Bauherr: Romina Mineralbrunnen GmbH
Projekt: LKW-Parkplätze und Stellfläche Leergut
Thema: Auflistung der Änderungen zum Bauantrag vom 21.12.2022
Bauverzeichnis-Nummer: 20220520

Bauherr:	Romina Mineralbrunnen GmbH Germanenstrasse 21 , 72768 Reutlingen-Rommelsbach		
Projekt:	LKW-Parkplätze und Stellfläche Leergut		
Leistungsphase:	<u>DECKBLATT ZUR GENEHMIGUNGSPLANUNG VOM 21.12.2022</u>		
Zeichnung:	Grundriss		
	Maßstab: 1:200	Plan-Nr.: D2.1	Index: Datum: 22.09.2023
Unterschrift Bauherr:		Unterschrift Architekt:

Bauvorhaben: Neubau LKW-Parkplätze und Stellplätze Leergut
2041/38, In Bühlen
72768 Reutlingen-Rommelsbach

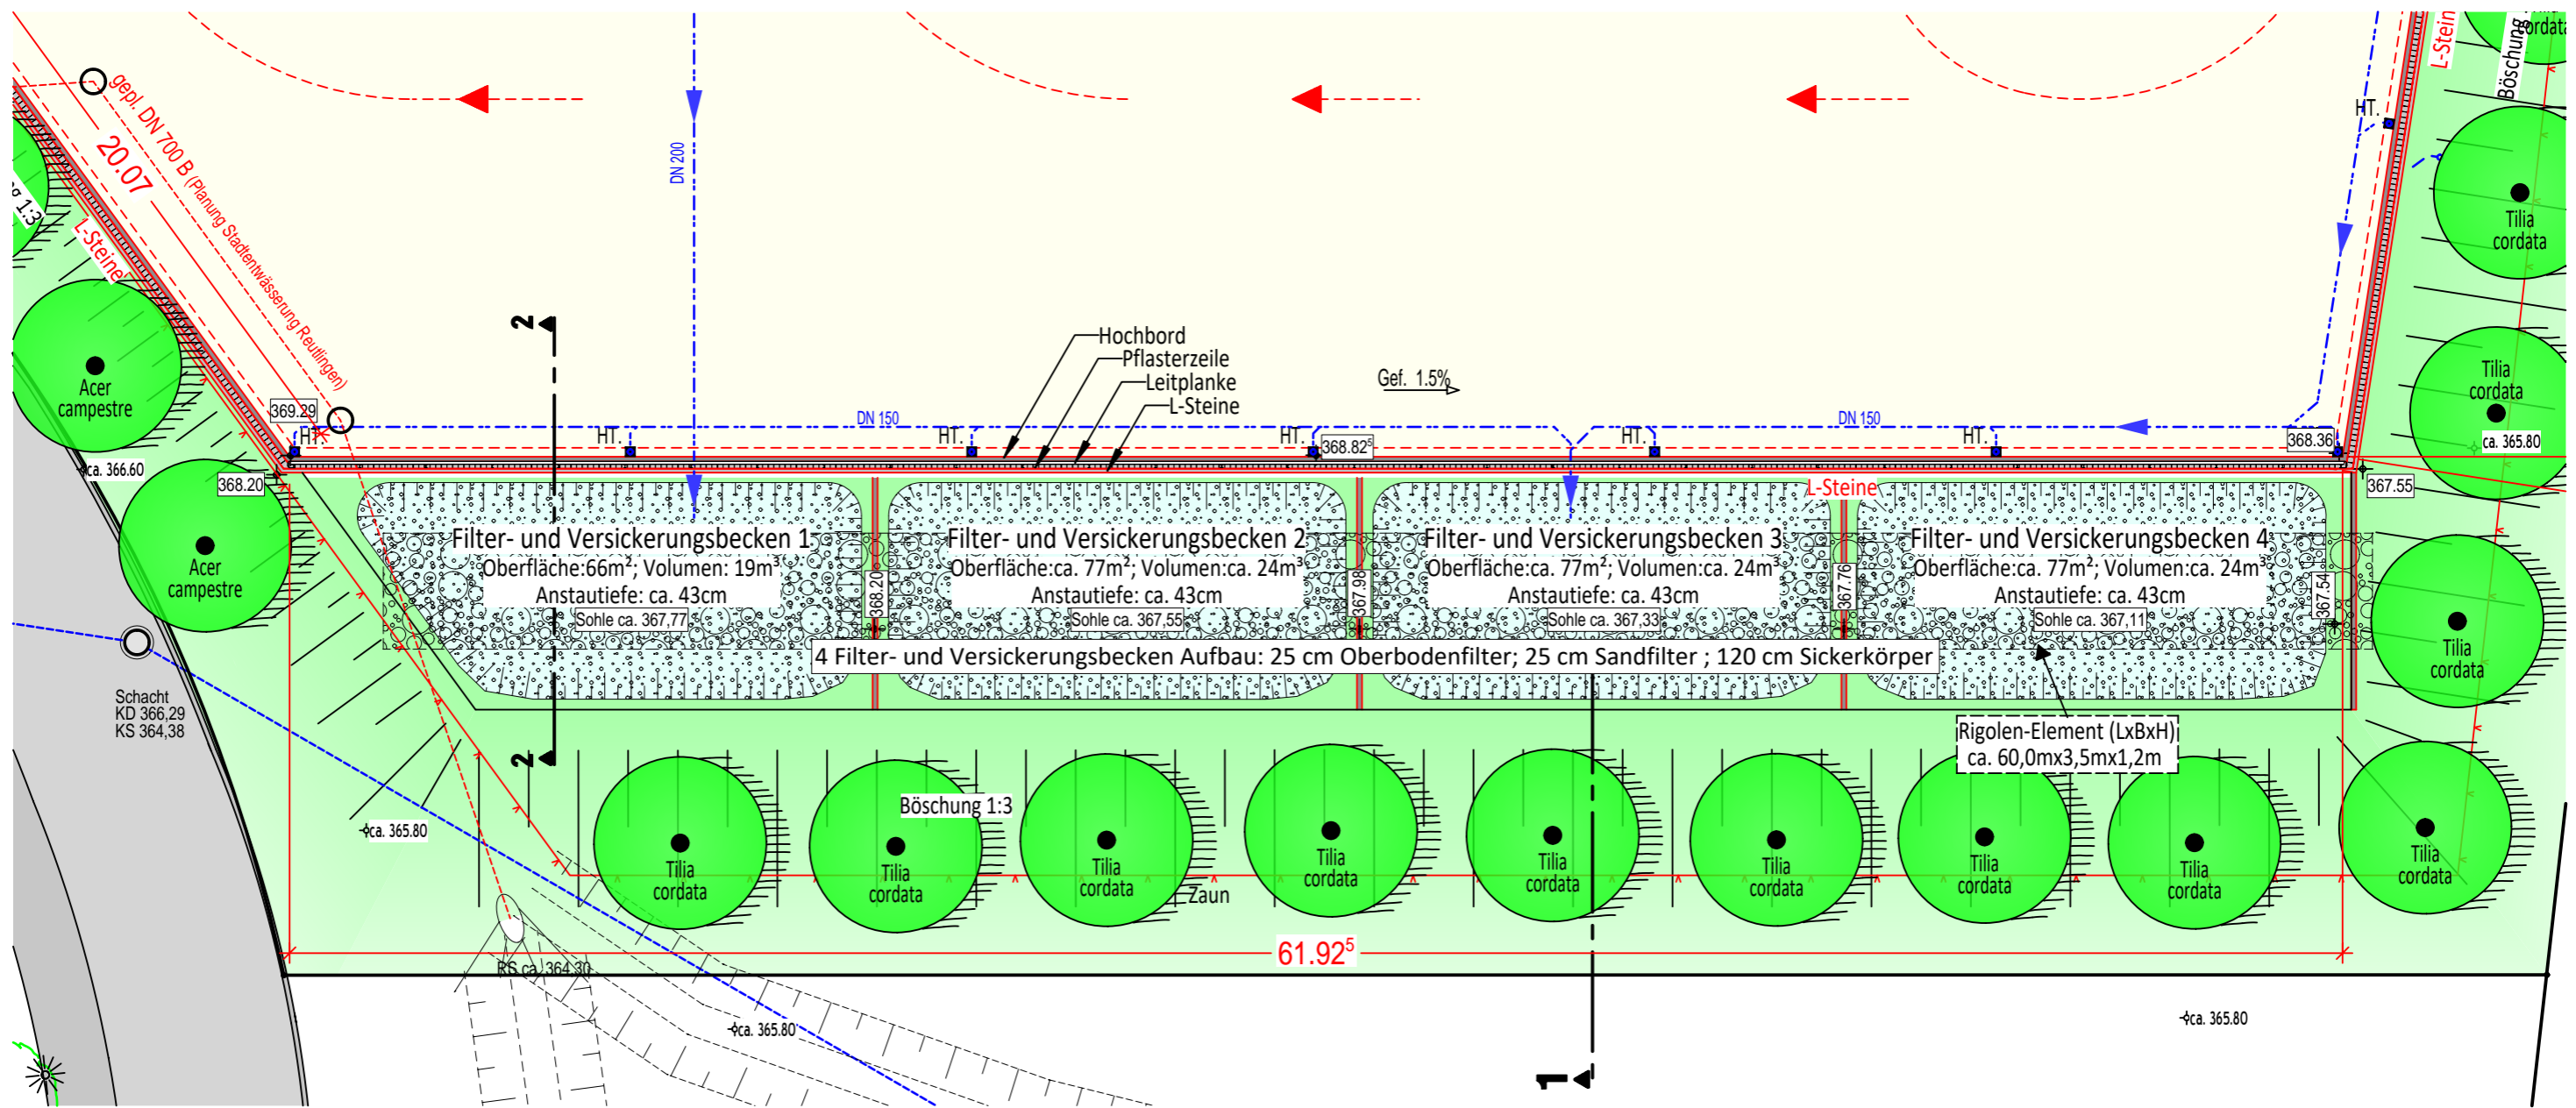
Änderungen der Becken nach Vorgaben des Entwässerungsgesuch von REIK Ingenieurgesellschaft mbH

- Deckblatt Grundriss M1:100 Plnr.:D2.1
 - Anstautiefe von 35cm auf 48cm geändert
 - Sohlentiefe der Becken
 - Volumen der Becken hat sich vergrößert.
 - Rigolen-Element geändert
- Deckblatt Schnitt 1 - 1 M1:100 Plnr.:D2.11
 - Anstautiefe von 35cm auf 48cm geändert
 - Sohlentiefe des Beckens
 - Rigolen-Element geändert
- Deckblatt Systemschnitt 2 - 2 M1:50 Plnr.:D2.13
 - Anstautiefe von 35cm auf 48cm geändert
 - Sohlentiefe des Beckens
 - Rigolen-Element geändert
- Deckblatt Ansicht Süd M1:100 Plnr.:D2.21
 - Sohlentiefe der Becken
- Entwässerungsgesuch von REIK Ingenieurgesellschaft mbH
 - Ersetzt die Beschreibung der Entwässerungsanlage von Brauchle Architekten
- Schalltechnisches Gutachten, IB Gerlinger+Merkle inkl. Anlagen vom 22. September 2023
 - Ersetzt das Schalltechnisches Gutachten, IB Gerlinger+Merkle inkl. Anlagen vom 06. Mai 2022
